Monsieur le commissaire enquêteur

Carte des PEI et des voiries de la DDTM

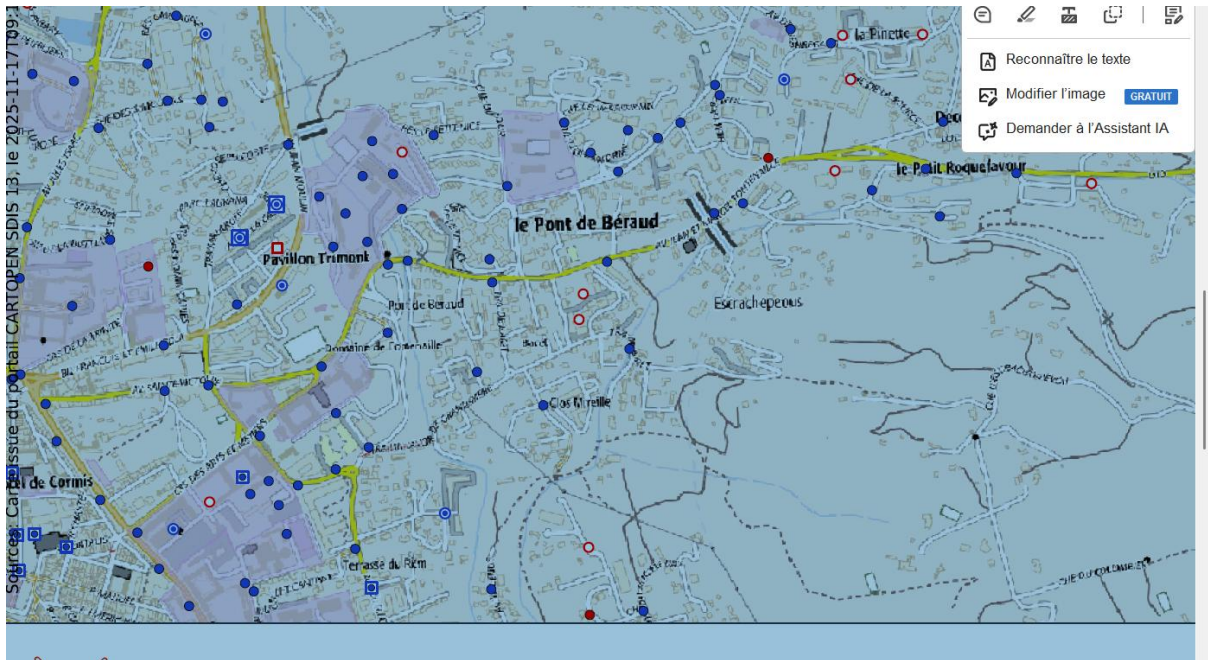
Lors de la concertation publique de décembre 2024, le CIQ avait remarqué que, sur l'ensemble du quartier, dans le document annexé au règlement établi par la DDTM de nombreux points d'eau incendie étaient classés « non admissibles » car ne correspondant pas aux normes retenues (60m<sup>3</sup> par heure pendant 2 heures avec une pression de 1 bar).

Postérieurement à cette concertation de décembre 2024, à la suite d'un article de presse de la Provence, les services de la mairie avaient indiqué que la grande majorité des PEI étaient « admissibles » et donc opérationnels. Cela a été confirmé lors d'une réunion entre la mairie et la fédération des CIQ tenue en novembre 2025. A la suite de cette réunion, les CIQ avaient été destinataires d'une partie de la cartographie établie par les services de la ville mais les CIQ ont constaté que la nomenclature utilisée pour les PEI n'était pas strictement identique dans les deux cartes. La carte de la DDTM distinguait, d'une part, les PEI admissibles (c'est-à-dire offrant un débit de 60m<sup>3</sup> par heure) et, d'autre part, les PEI non admissibles La

Ces différences expliquent en partie les appréciations différentes portées sur les cartes de la DDTM et de la ville en matière de PEI admissibles. A titre d'exemple sur la carte du Pont de Béraud présentée ci-dessus, les PEI ayant un débit inférieur aux 60m3 sont au nombre de 8 sur un total de 56 PEI.

**Il nous paraît donc indispensable de disposer de normes strictement identiques pour un sujet aussi essentiel que les PEI.**

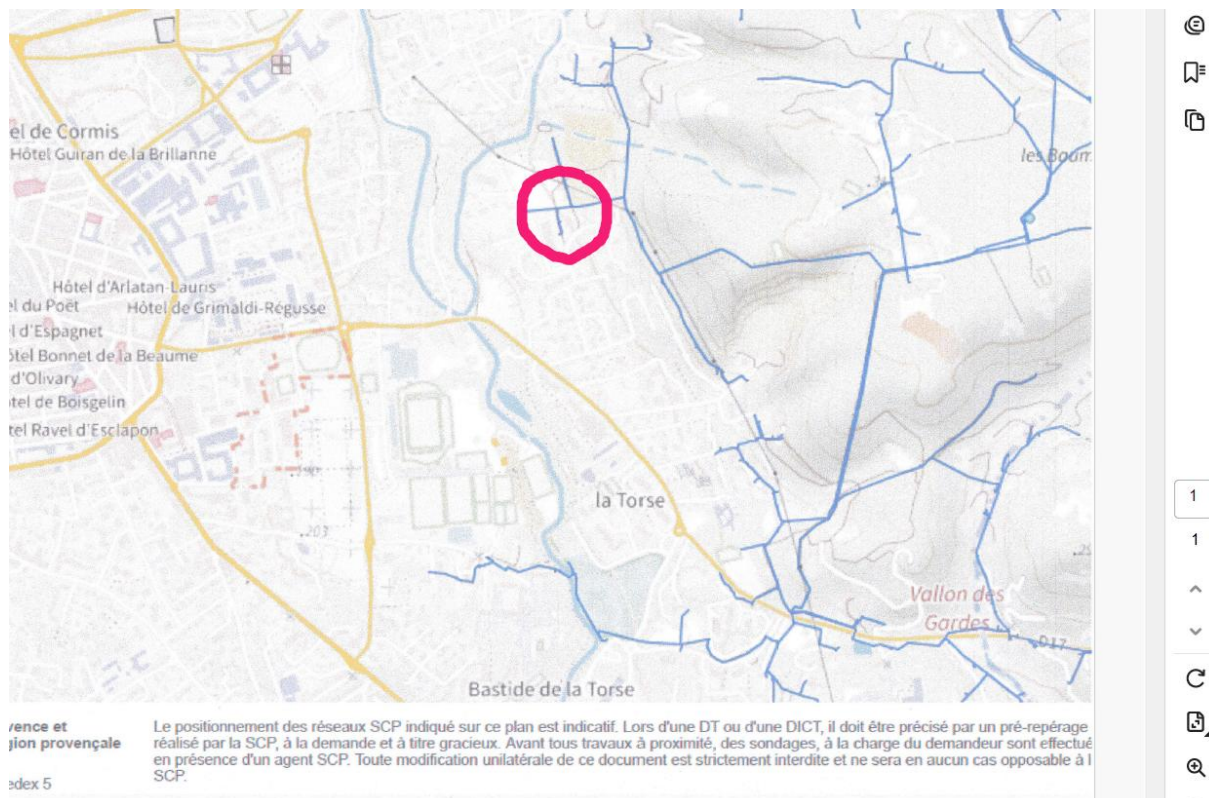
\* intégrer dans le règlement les 15 propositions d'amélioration avec les cartes associées mentionnées dans le rapport de présentation aux pages 90 à 105 qui concernent la création de nouveaux PEI mais également la mise aux normes d'un certain nombre de voies non accessibles aux voitures de secours. Si, pour des raisons qui nous échappent, il n'était pas possible d'intégrer telles quelles les cartes correspondant à ces 15 propositions dans le règlement, il y a lieu de détailler par écrit, dans le règlement, toutes les propositions qui y sont contenues à l'instar de ce qui a été fait dans le PPRIF de Nice. S'agissant de la qualification des voies<sup>1</sup> figurant sur la carte des équipements, le CIQ s'interroge sur un certain nombre de ces classifications qui ne semblent pas correspondre à sa connaissance du quartier. Cela est dû aussi en partie au modèle de cartographie utilisée qui n'est pas d'une lisibilité immédiate et qui peut induire le lecteur en erreur. Le CIQ demande à ce que la cartographie soit améliorée dans le document final.

<sup>1</sup> En vert , voie accessible aux véhicules de secours , en orange voie inaccessible aux véhicules de secours , en blanc voie ne permettant pas la défendabilité
